改善箇所説明図

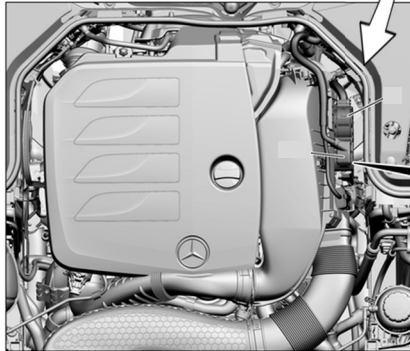
不具合発生箇所

エンジンコントロールユニット

エンジンコントロールユニットにおいて、制御プログラムが不適切なため、セーリングモードを終了させる際にエンジンが失火していると誤検知することがある。そのため、燃料噴射を停止させエンストするおそれがある。

全車両、エンジンコントロールユニットの制御プログラムを対策されたプログラムに書き換える。

識別：車台番号の付近に黄色の識別ペイントを塗布する
